改善箇所説明図③

基準不適合発生箇所

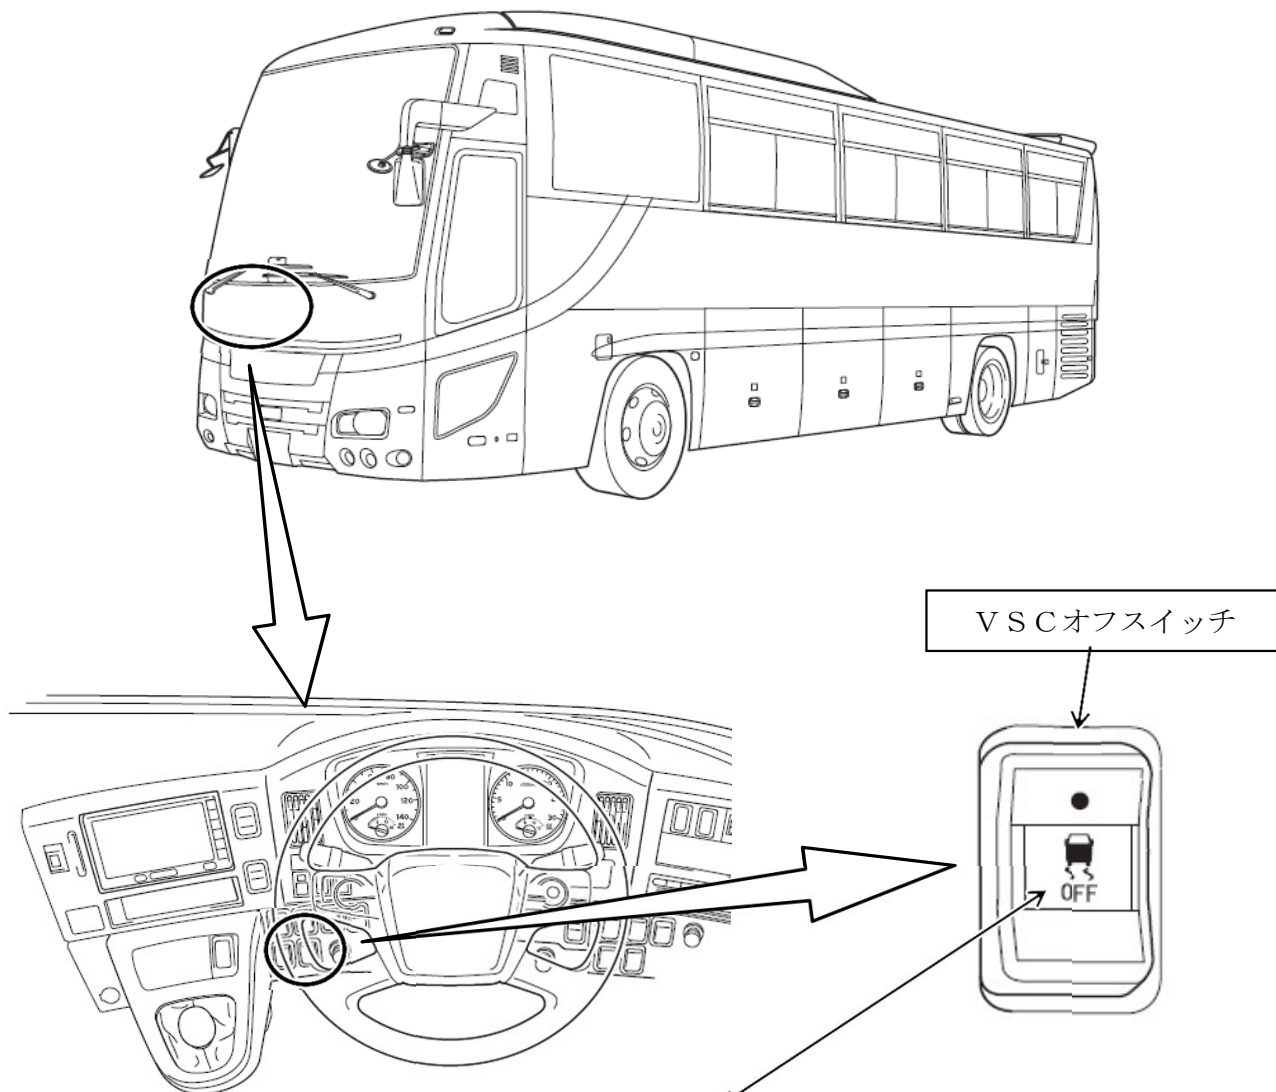
大型バスにおいて、VSC（車両安定制御システム）オフスイッチの識別表示が不適切なため、協定規則第121号に適合しない。

改善の内容:

全車両、VSCオフスイッチを正規品に交換する。

識別： ネームプレートに白色ペイントを塗布する。
